改善箇所説明図

基準不適合発生箇所

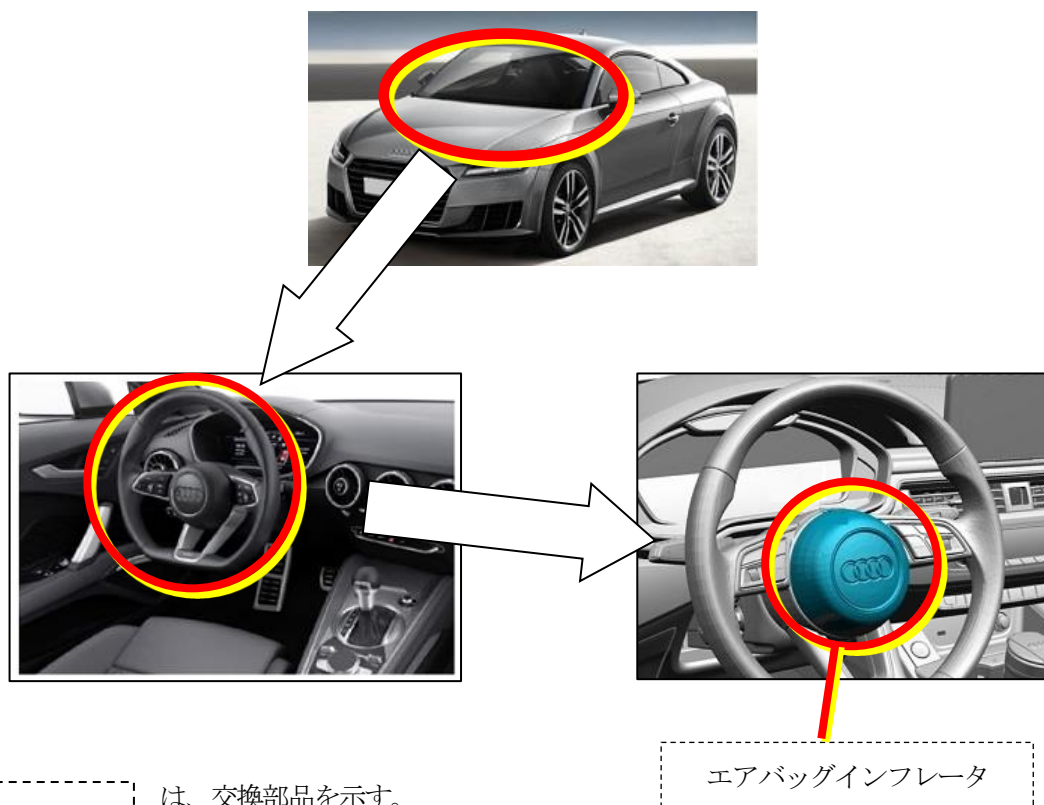
運転席用のエアバッグのインフレーター（膨張装置）において、ガス発生剤の吸湿防止が不適切であった場合、高い湿度の環境下で大きな温度変化を繰り返すと、ガス発生剤が劣化することがある。そのため、エアバッグ展開時にインフレーター容器が破損するおそれがある。

運転席用エアバッグインフレーターを対策品と交換する。

なお、対策品の準備に時間を要することから、まずは全ての使用者に対しダイレクトメールにより連絡し、対策品が準備できた段階で再度連絡し、交換作業を行う。

識別：車両識別プレートの下側に、青色で直径5mm程度のマークを塗布する。

また、点検整備記録簿の該当欄に「日付、走行距離、ワークショップスタンプと担当者名、リコール：外-2833エアバッグの改修」と記入する。
